Rapport de l'Inspection des installations classées

Visite d'inspection du 18/03/2026

SCIERIE FEIDT SA

20 rue de la Commanderie
67120 MOLSHEIM

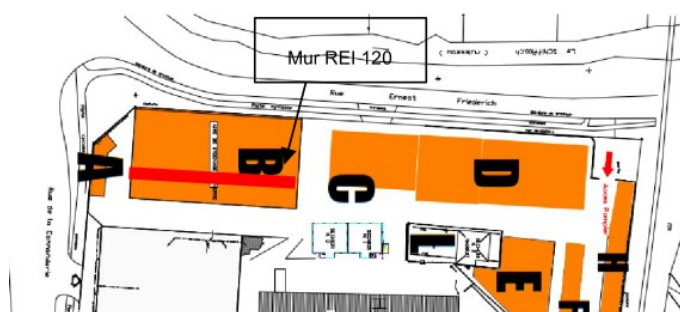
Dans le cadre de son étude de dangers (EDD), l'exploitant a redéfini les îlots de stockage des palettes en respectant 10 m d'isolement entre les îlots. La scierie a été scindée en 6 blocs distincts.

Le marquage au sol sur le site reste à faire.

- sous un délai n'excédant pas 2 mois, une planche photographique montrant le marquage au sol des îlots de stockages ;
- sous un délai n'excédant pas 6 mois, le choix technique retenu et le calendrier de travaux pour mettre en place un mur coupe-feu REI 60, en façade Sud du bâtiment connexe et à proximité des stockages F.

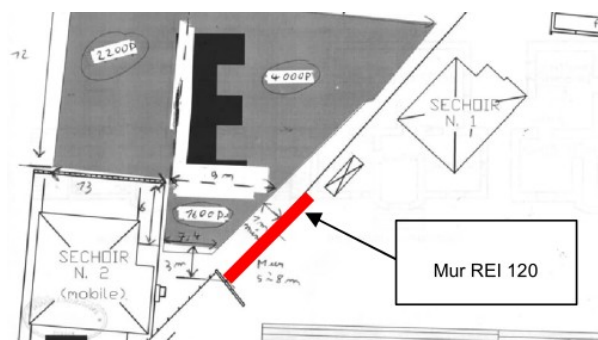
- Un mur coupe-feu REI 120 a été construit sur la façade Nord du bâtiment B.

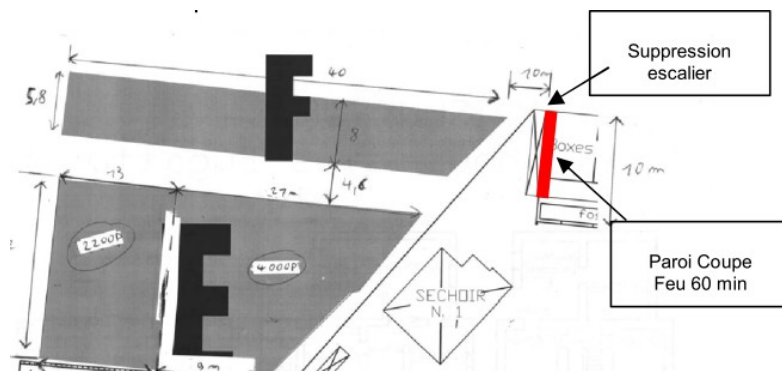
- Un mur coupe-feu REI 60 doit encore être construit en façade Sud du bâtiment connexe et à proximité des stockages F. L'exploitant se heurte à plusieurs difficultés techniques pour construire ce mur. A date, seules, la modification de la toiture et la construction du nouvel escalier ont été

solutionnées. L'exploitant espère pouvoir engager les travaux encore cette année 2026. L'inspection demande à l'exploitant de l'informer au fil de l'eau, de l'avancement de ce point.
